改善箇所説明図

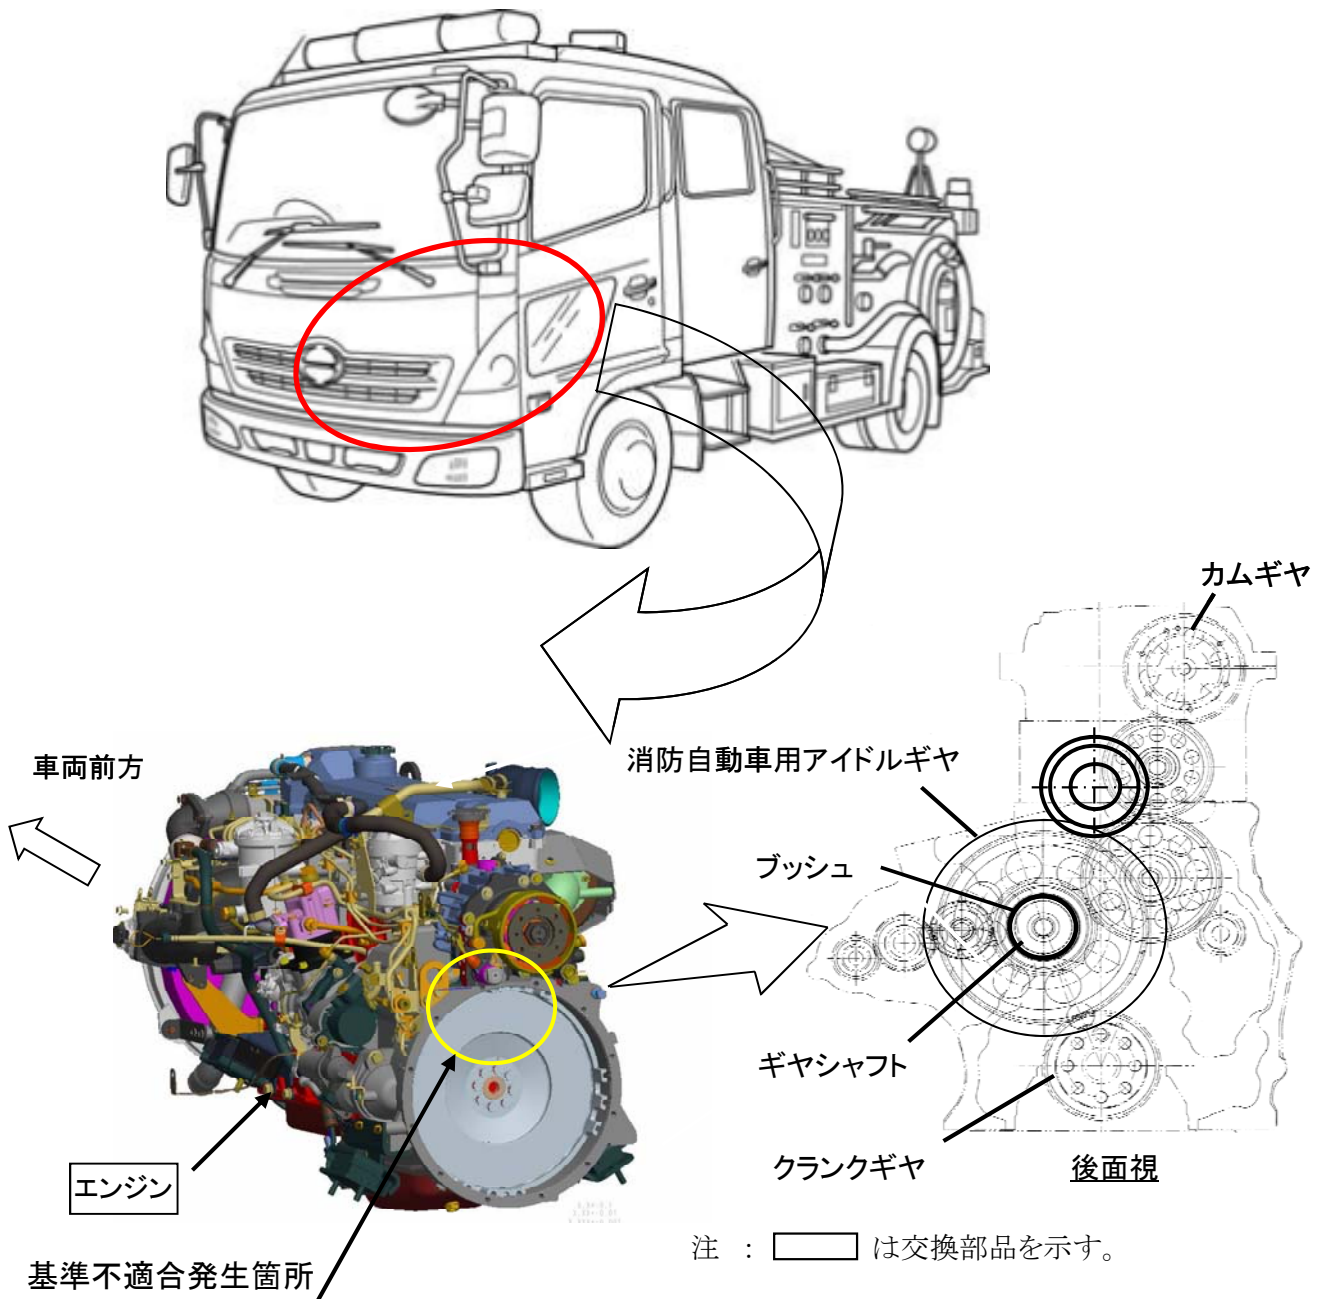
中型消防自動車用原動機において、内部ギヤの洗浄が不適切なため、異物がギヤシャフトのブッシュに入り込んだものがある。そのため、消防用設備を駆動すると当該ブッシュが焼付くものがあり、最悪の場合、エンストし再始動不能になるおそれがある。

全車両、当該エンジンを対策品と交換する。

識別：ネームプレートに白色ペイントを塗布する。
